Keuringsverslag van een elektrische laagspanning- en zeer lage spanningsinstallatie

NIET CONFORM

Straatnaam	Huzarenstraat
Huisnummer	6
Busnummer	
Postcode	3560
Gemeente	Lummen
Land	België

Aard onderzoek: Controlebezoek van een huishoudelijke installatie volgens (KB 08/09/2019) - AREI Boek 1- 6.5. en 4.2.4.3.

BORD 1 3F+N 230/400V

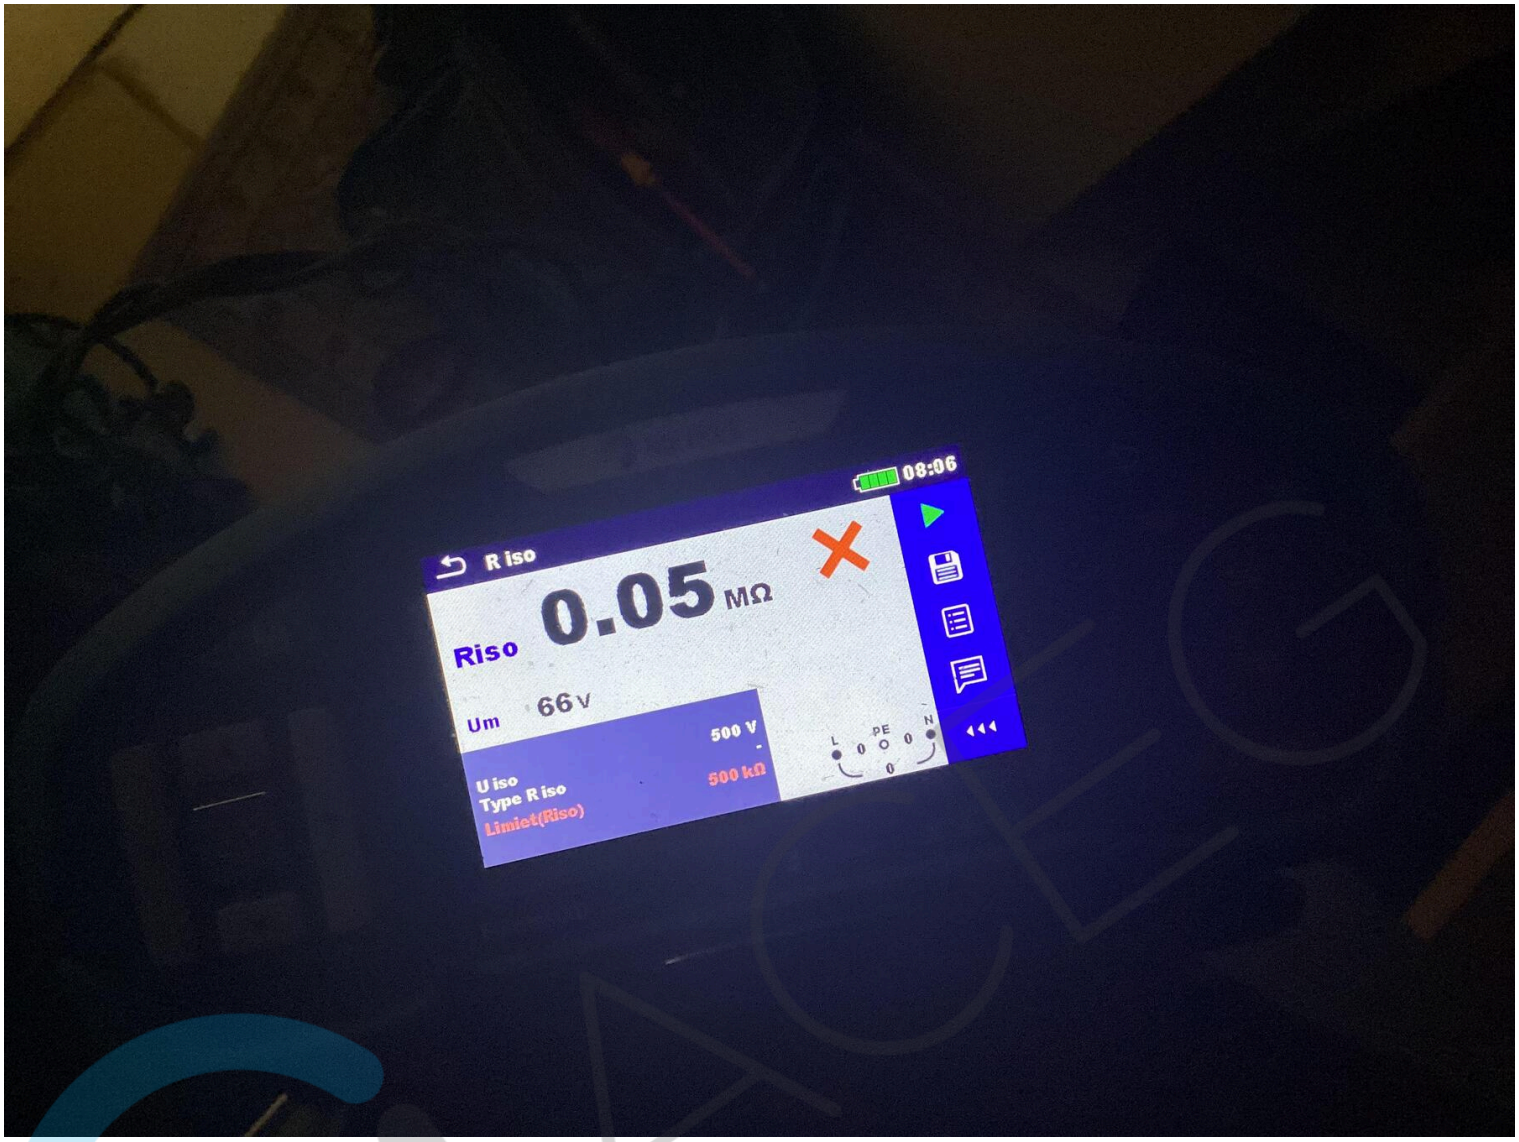
I2.02 De waarde van de isolatieweerstand van één of meerdere stroombanen is kleiner dan 0,5M ohm. (Boek 1 Onderafdeling 6.4.5.1.)

I3.09 De aansluiting van de aardingsonderbreker is te herzien. Deze dient aan de ene zijde verbonden te zijn met de aardgeleider en aan de andere zijde met de hoofdaardingsklem, equipotentiale verbindingen, beschermingsgeleiders, enz...(Boek 1 Onderafdeling 5.4.2.1 en 2.5)

I5.11 Niet gebruikte invoeringen van het verdeelbord zijn niet correct of onvoldoende afgedicht. (Boek 1 Afdeling 5.1.4. en 4.2.2.3.)

BORD 1

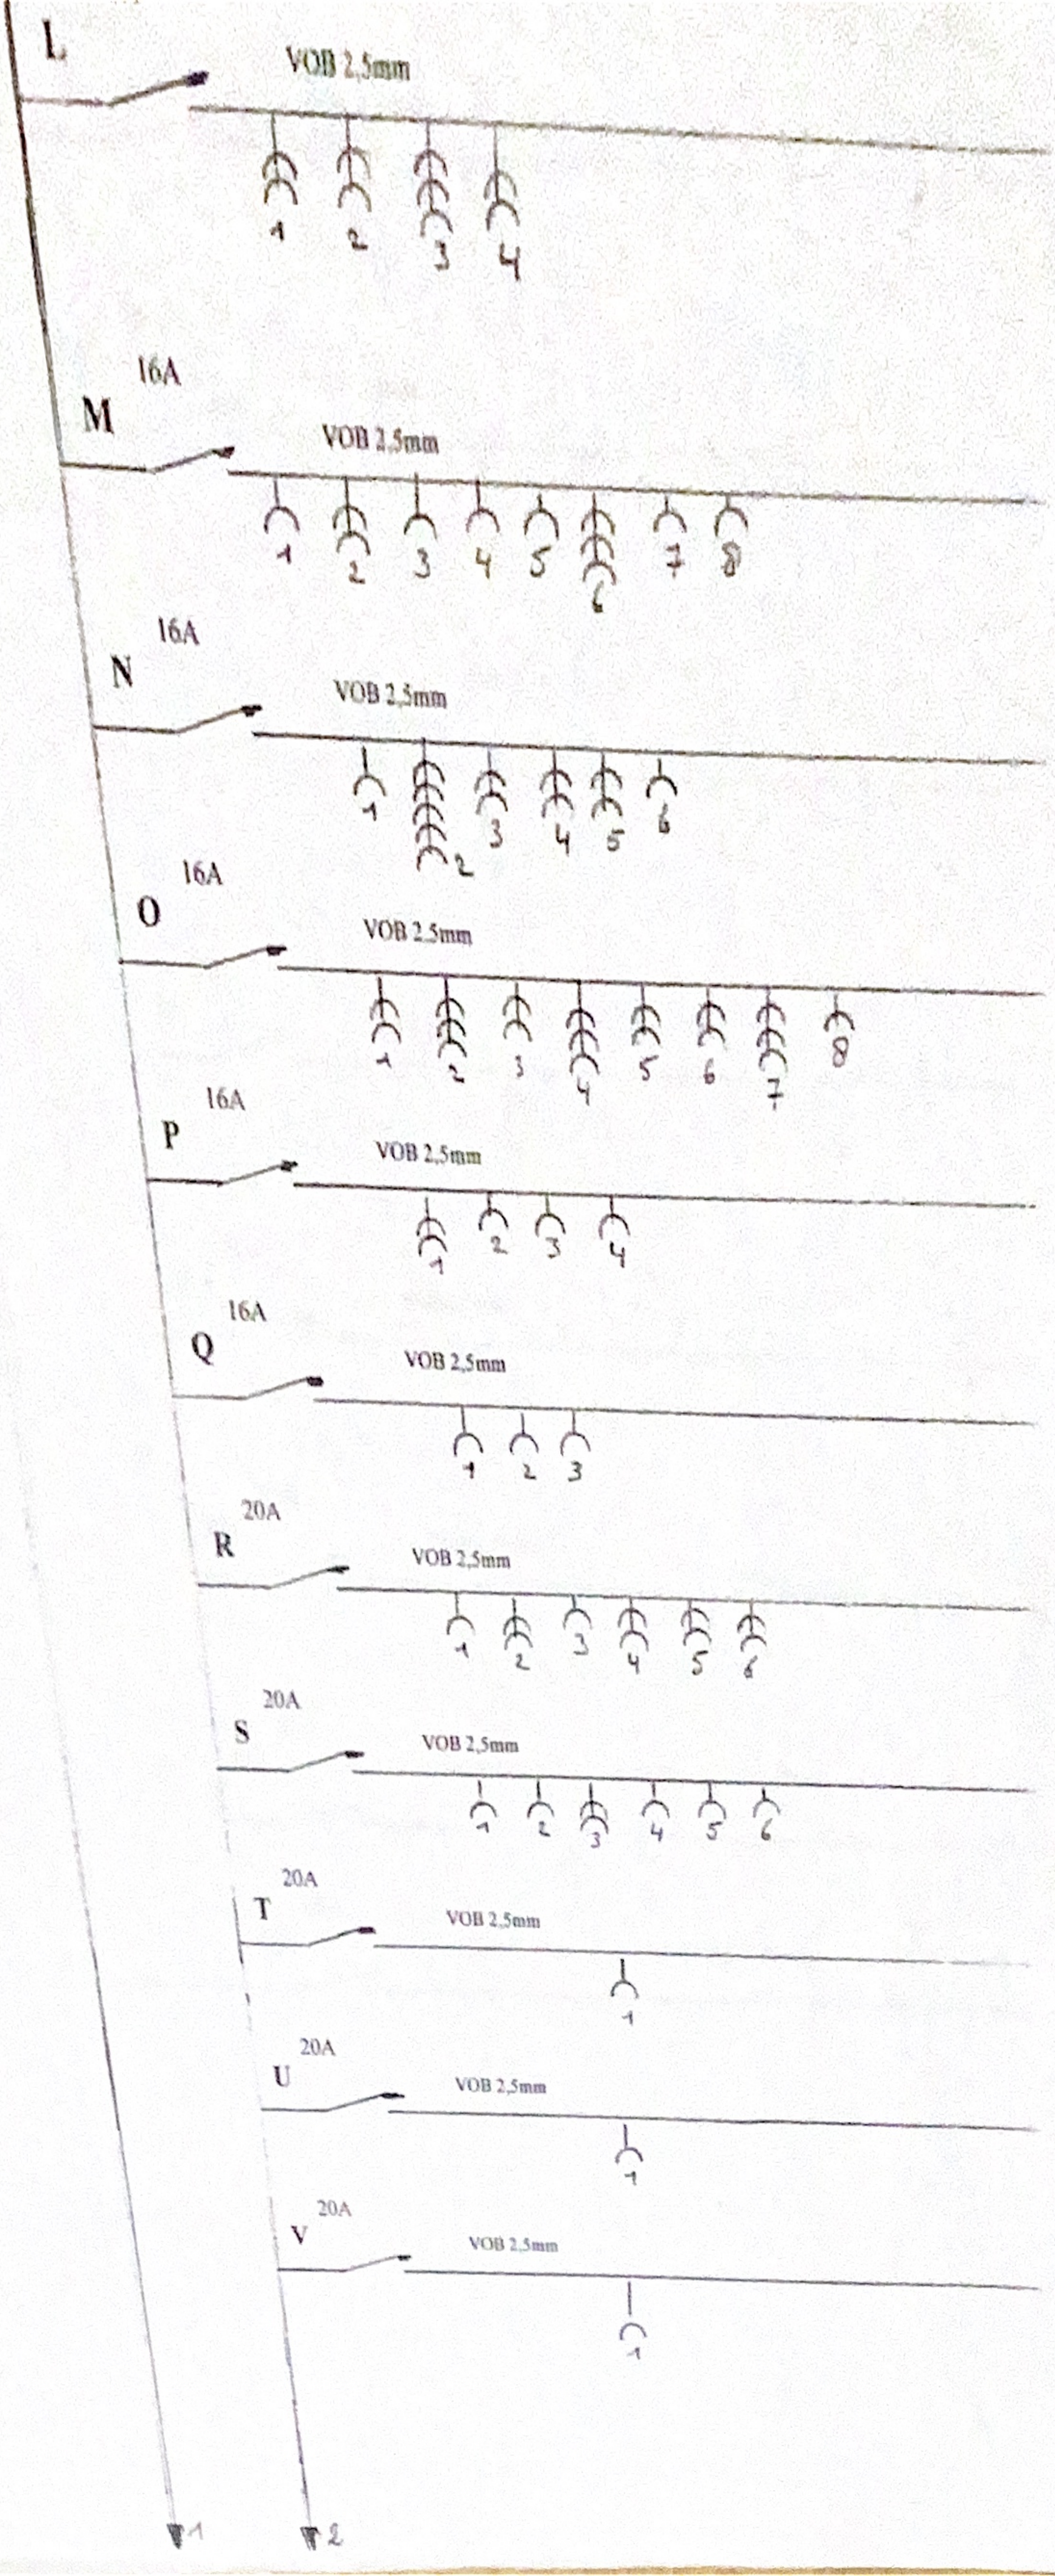
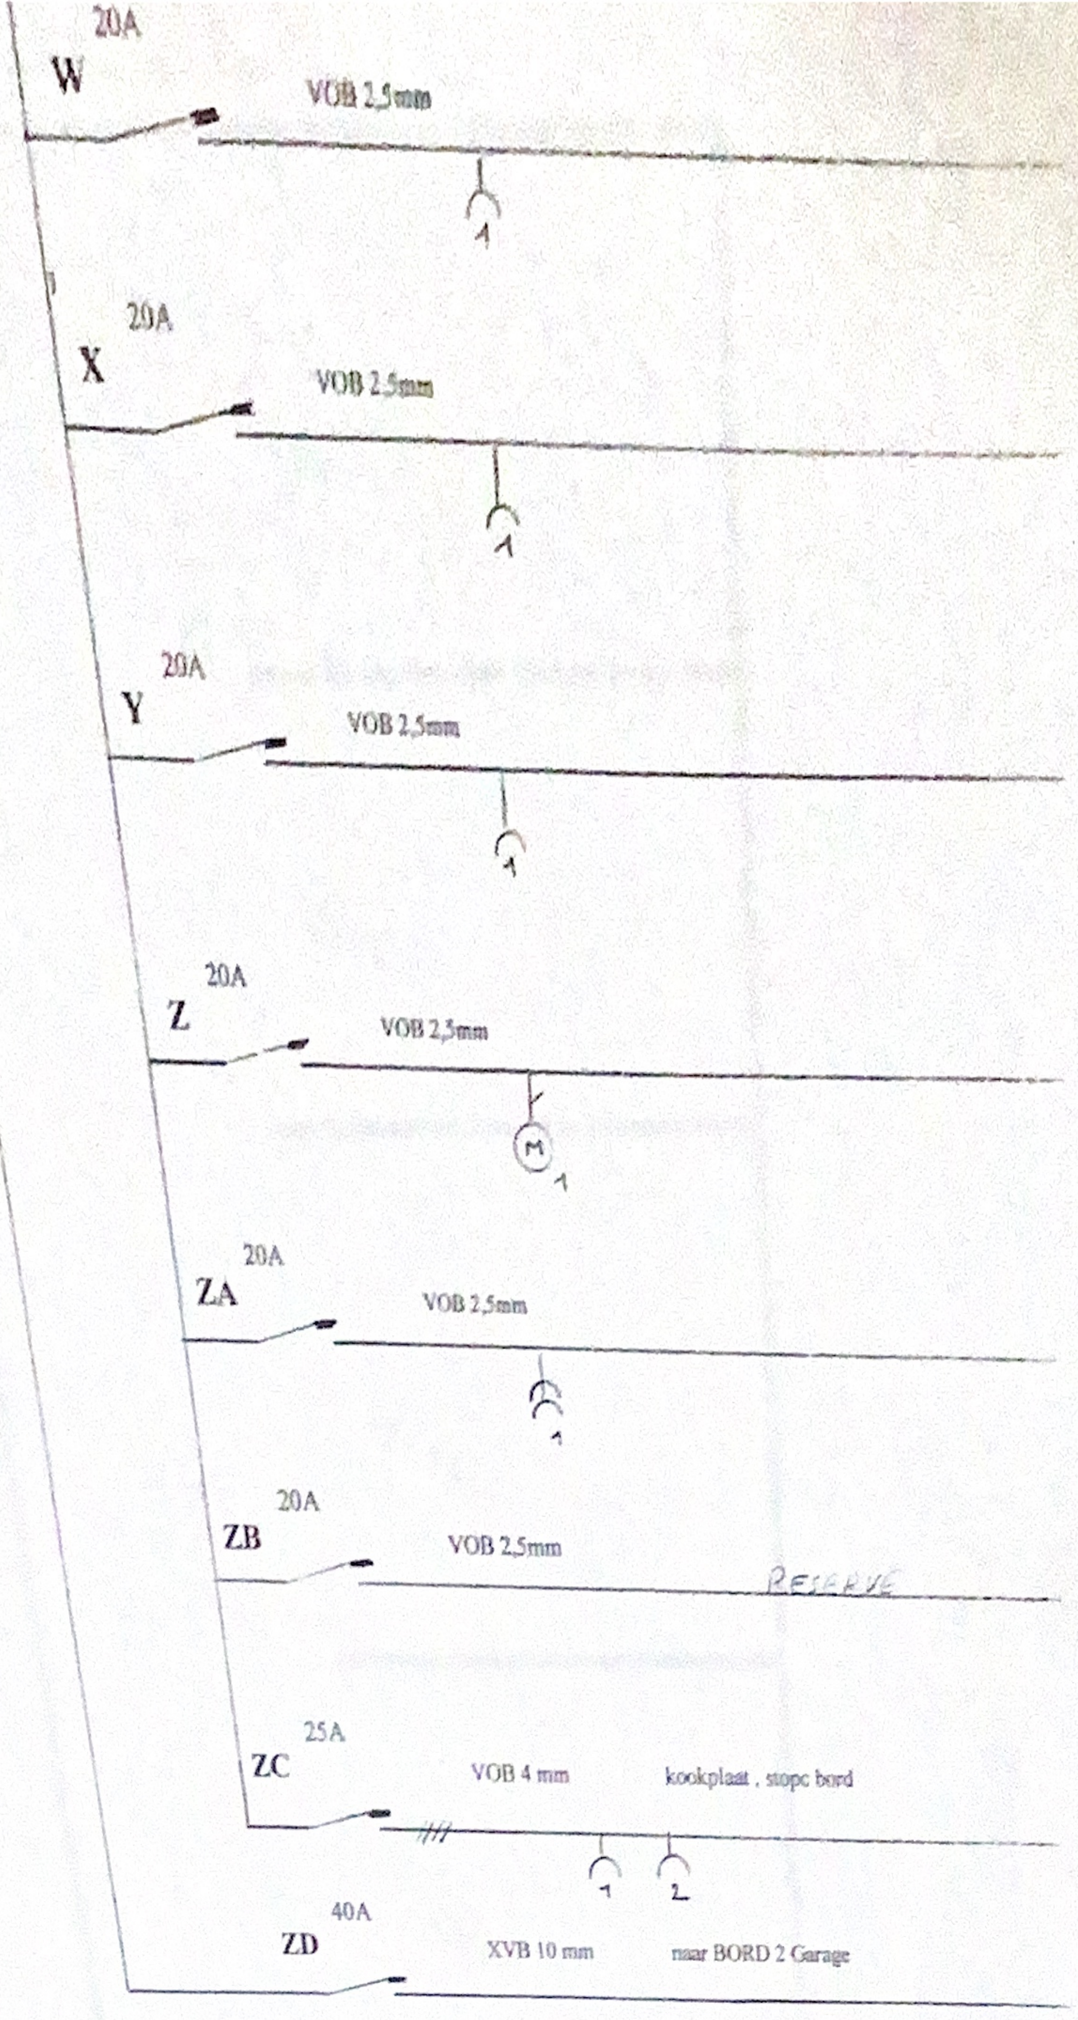
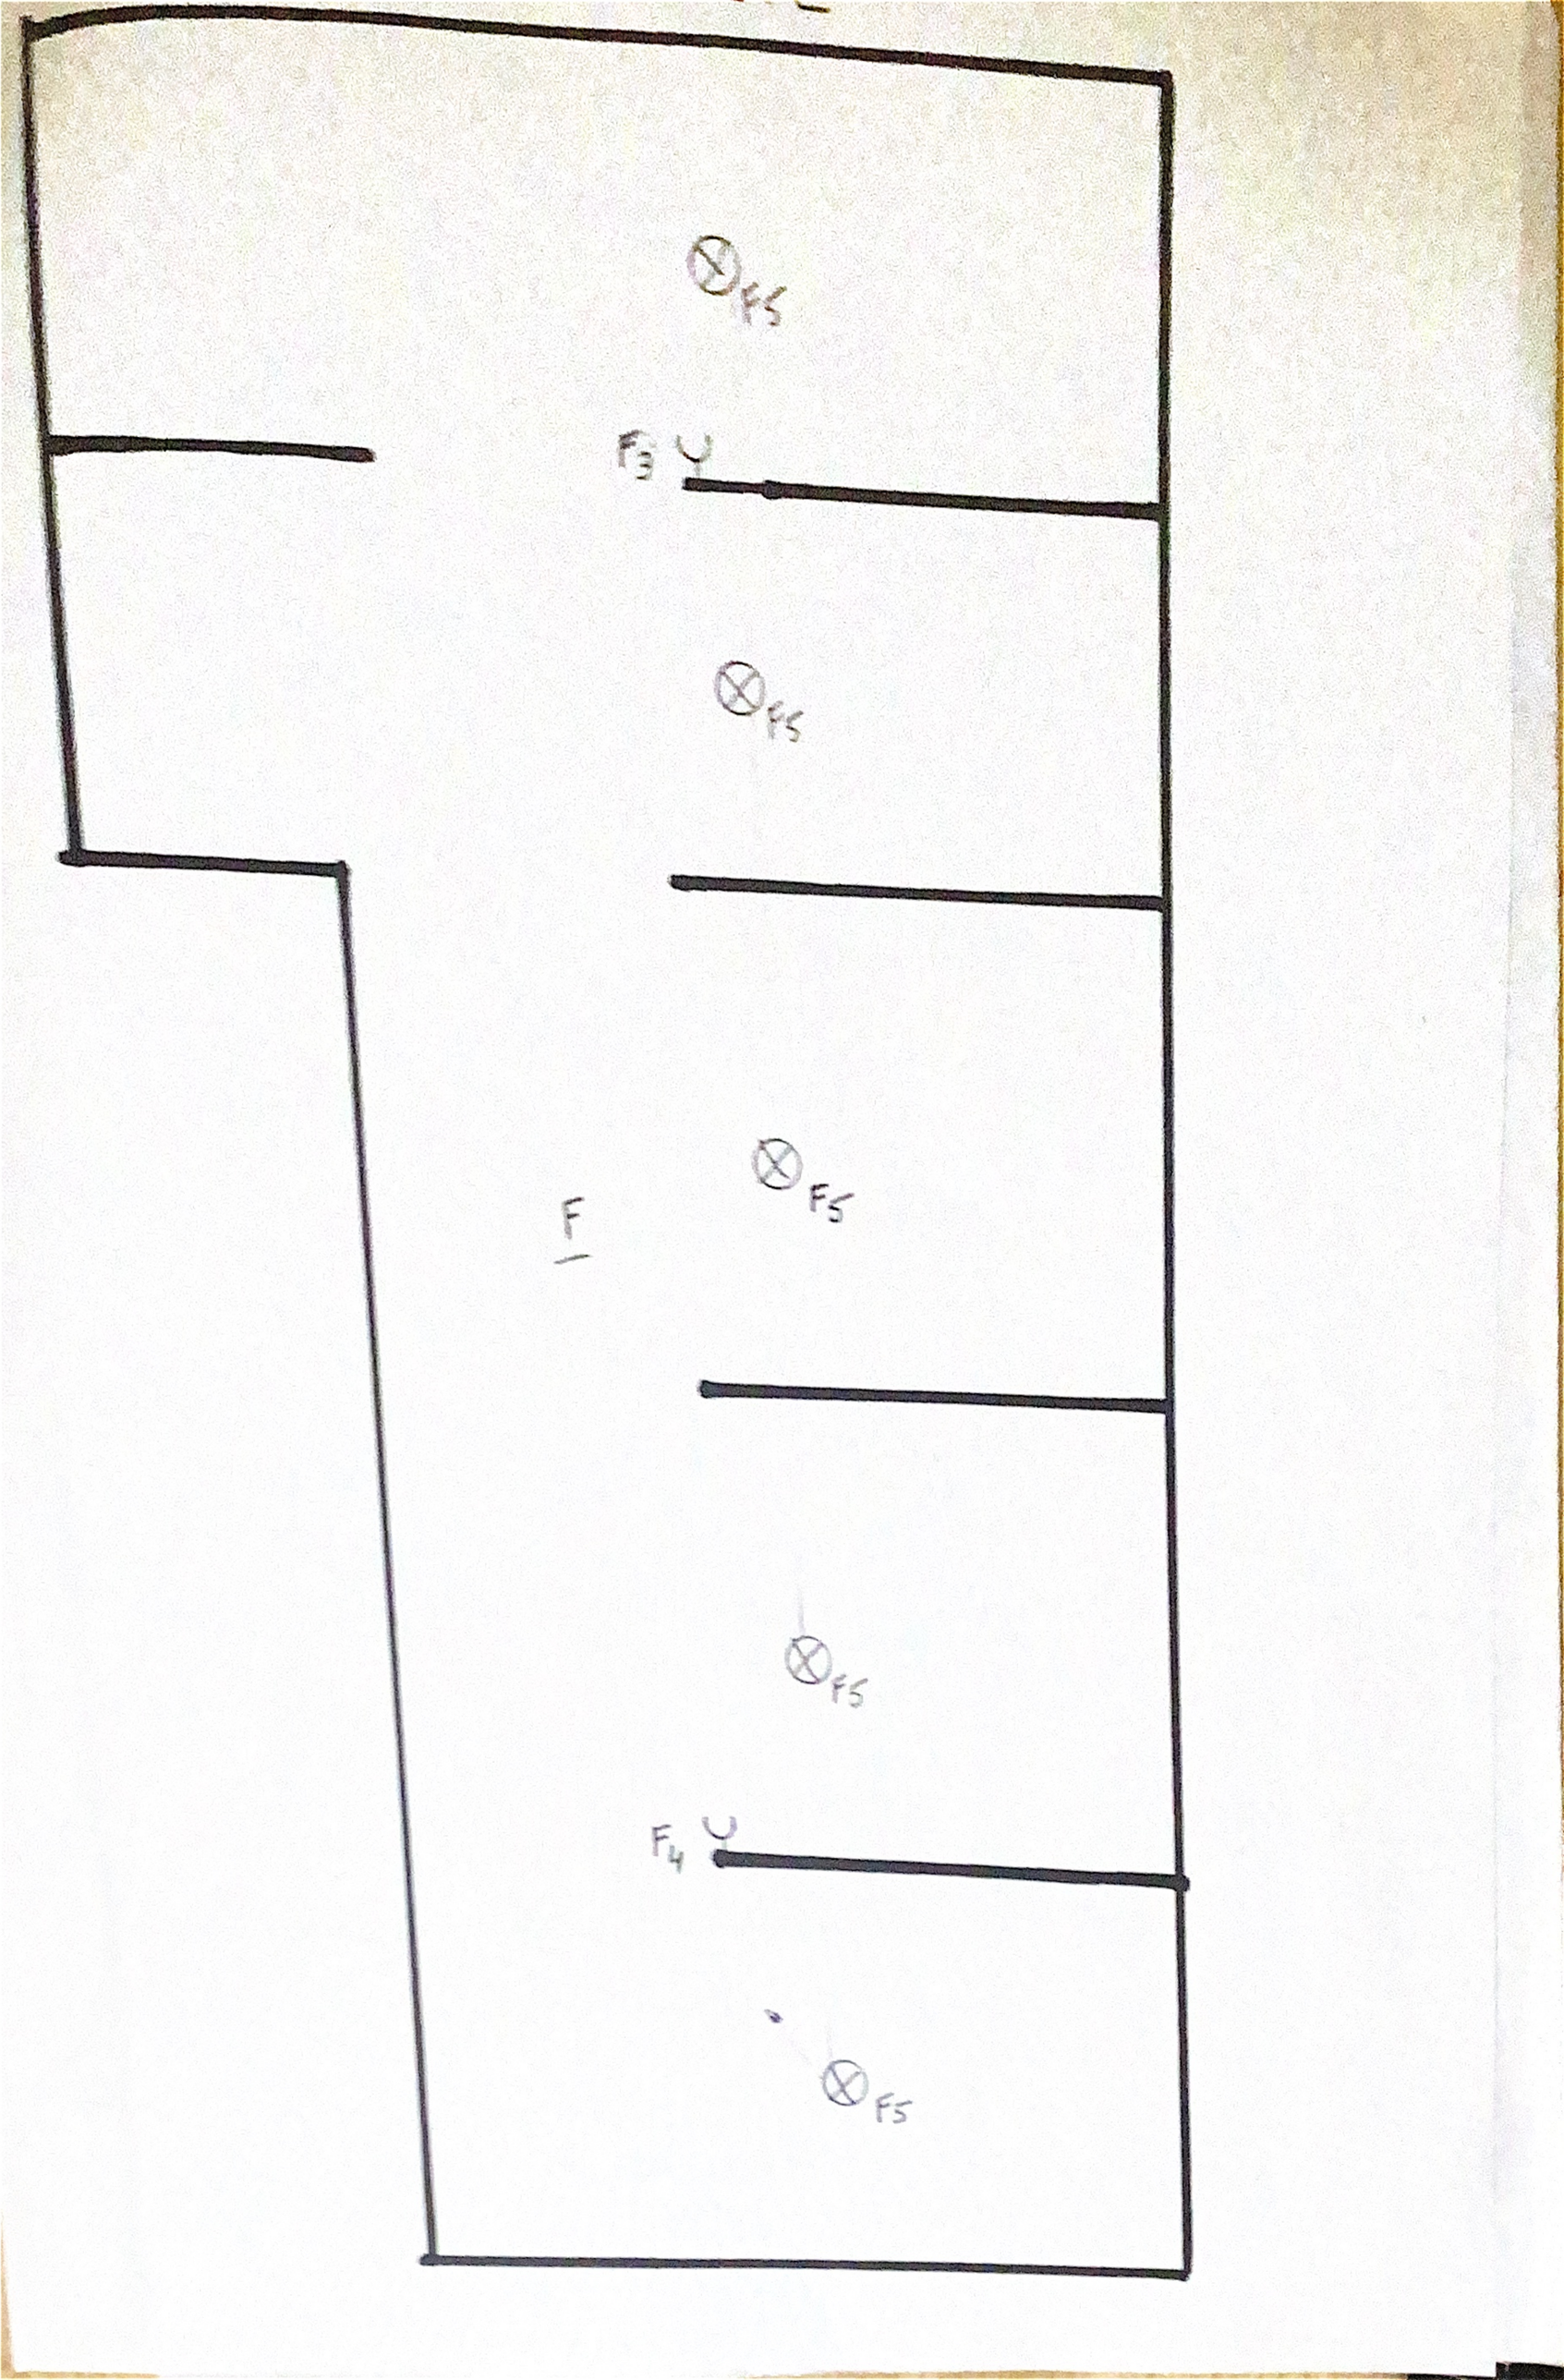
I1.02 Eéndraadschema van de installatie komt niet overeen met de werkelijkheid. (Boek 1 Afdeling 2.12 - 2.13 en 3.1.2)

I1.04 Situatieschema van de installatie komt niet overeen met de werkelijkheid. (Boek 1 Afdeling 2.12 - 2.13 en 3.1.2)
